PORTO DI ROMA
PROGETTO DI AMPLIAMENTO

PROGETTO DEFINITIVO

0	Febbraio 2010	EMISSIONE				
INDICE	DATA	MODIFICHE	DISEGNATO	CONTROLLATO	APPROVATO	
CONCESSIONARIO: PORTO TURISTICO DI ROMA s.r.l. Largo del Porto di Roma 5 - Ostia Lido 00121 ROMA  PORTO TURISTICO DI ROMA S.R.L.			PROGETTAZIONE: <div style="display: flex; justify-content: space-between;"> <div style="text-align: center;">  MODI s.r.l. Via Monte Zebio 40 - 00195 ROMA Il Direttore Tecnico (Prof. Ing. Alessandro Tegna) </div> <div style="text-align: center;">  SEACON s.r.l. Viale Parioli, 60 - 00197 Roma Il Direttore Tecnico (Ing. Massimo Vitellozzi) </div> </div>  			
PROGETTO	ELABORATO	SCALA	TITOLO			
146 10 09 SEA	R 001		RELAZIONE GENERALE

2. ADEGUAMENTO AI PARERI ED ALLE PRESCRIZIONI ESPRESSI IN CONFERENZA DEI SERVIZI

Figura 3

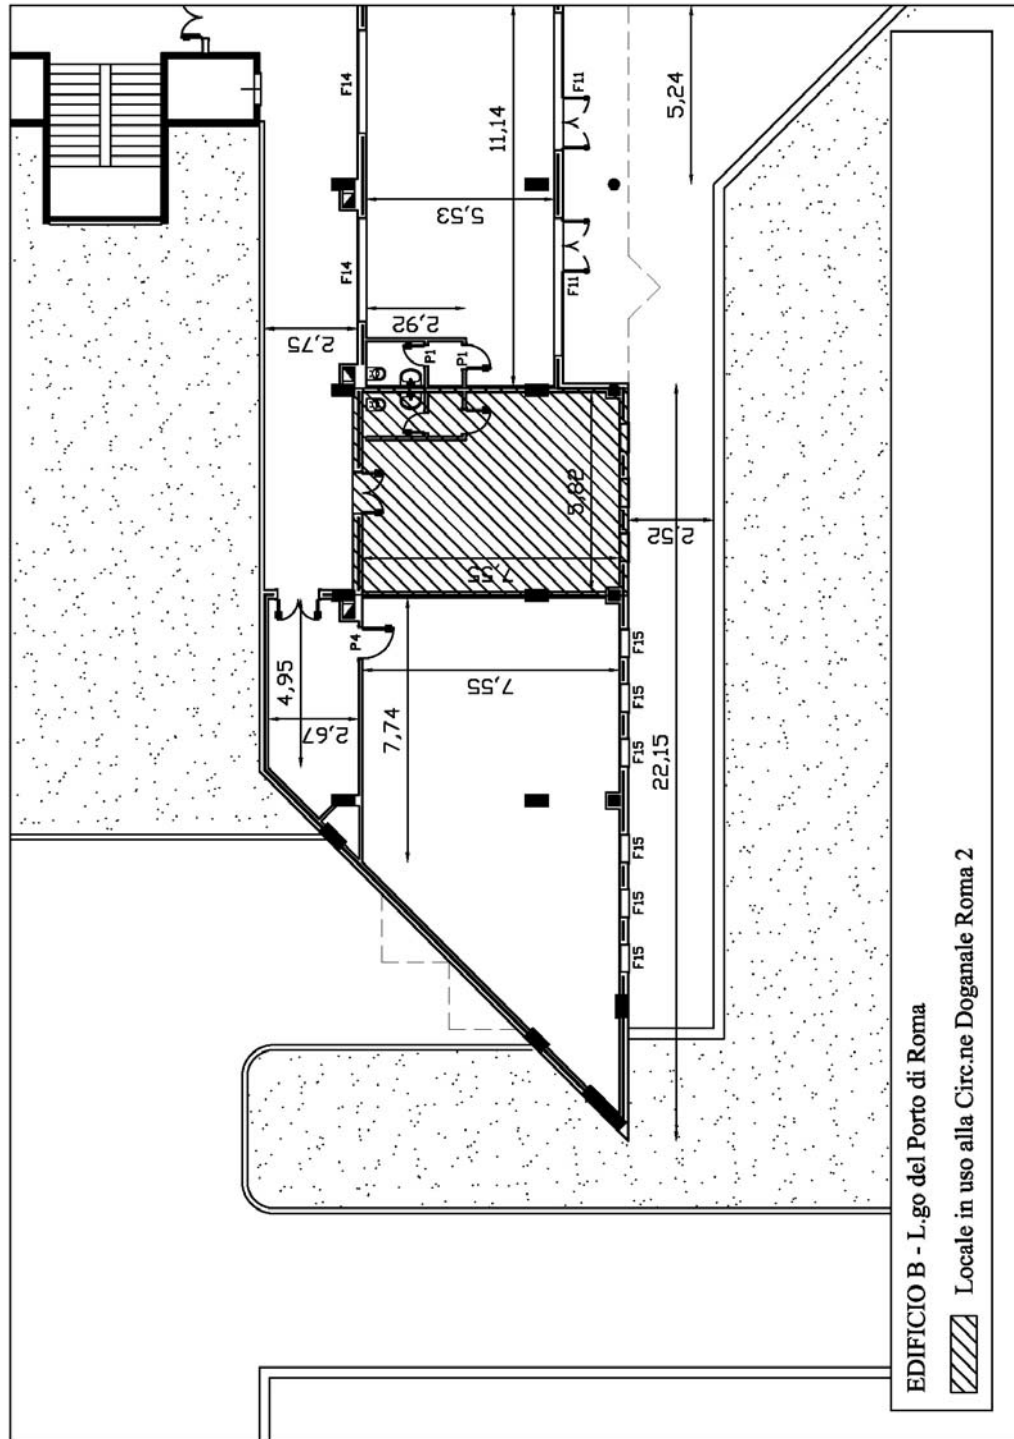
Agenzia delle Dogane Ufficio Dogane Roma 2- parere favorevole – Osservazioni e prescrizioni:

“per quanto di competenza l’autorizzazione ex art. 19 DL 371/90 è da ritenersi concessa. Si prescrivono, tuttavia le seguenti condizioni: dovrà essere garantito l’accesso alla diga foranea alle unità di vigilanza della Guardia di Finanza e dell’Agenzia delle Dogane – deve essere confermata la previsione di un presidio fisso della Guardia di Finanza e si dovrà prevedere un presidio per l’agenzia delle Dogane”

- si impegna a prevedere un presidio per l'agenzia delle Dogane, individuato graficamente nella **Fig. 3** allegata alla presente relazione
